ZÁVAZNÝ BULLETIN Z 242L/25a

1. DATUM: 25. dubna 1997 Po technické stránce
schváleno ÚCL
2. TÝKÁ SE: Všech letounů Zlin 242L do v. č. 0708 a v. č. 0727
a 0728.
3. DŮVOD: Moravan a.s. zjistil, že na těchto letounech může
být namontován odkalovací ventil olejové instalace
č.v. L 242.7100-04.00 s výrobní vadou, která může
zpříčinit únik oleje z motoru. Vyskytl se případ,
kdy se uvolnila špatně zajištěná matice, odpadl
těsnicí talíř ventilu a zdvihák vypadl z tělesa
ventilu.

Obr. 1.: Odkalovací ventil olejové instalace motoru
č. v. L 242.7100-04.00

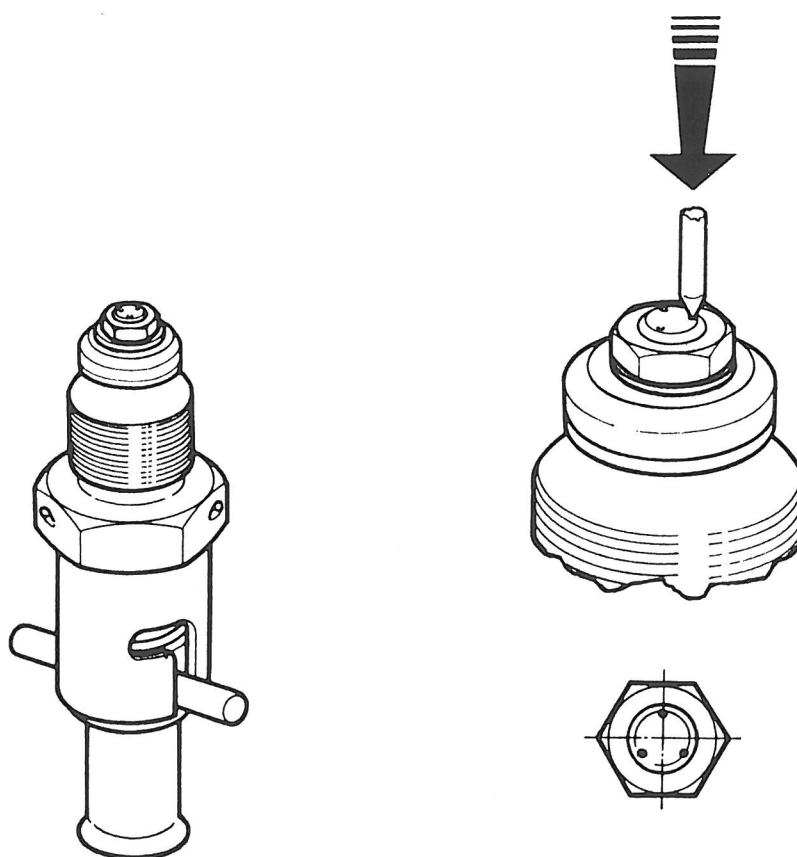
2. Vizuálně zkontrolujte zajištění matice v sestavě
zdviháku a těsnícího talíře ventilu.
Obr. 1 ukazuje správné zajištění matice (3 důlčíky
po obvodě čela šroubu). Špatným způsobem zajištěnou
nebo poškozenou maticí vyměňte a zajistěte správným
způsobem dle obr. 1.
Pryžové těsnění pod talířem ventilu má být usazeno
soustředně s tímto talířem.

a) Správné zajištění matice

b) Nesprávné zajištění matice.
Matici vyměnit a správně zajistit.

3. Důlčíky zajištěnou maticí pojistěte navíc aplikací
Loctite 290 do závitového spoje. Před aplikací
Loctite musí být závitový spoj dobře očištěn a
odmaštěn.
Ventil ustavte do svislé polohy (maticí nahoru) a
do závitového spoje kápněte Loctite.

4. Zkontrolovaný ventil se správně zajištěnou maticí označte dvěma důlčíky na plošce šestihranu tělesa ventilu, očistěte a namontujte zpět na letoun. Zkontrolujte správné množství oleje v motoru, případně olej doplňte. Provedení prohlídky zapište do letadlové knihy.
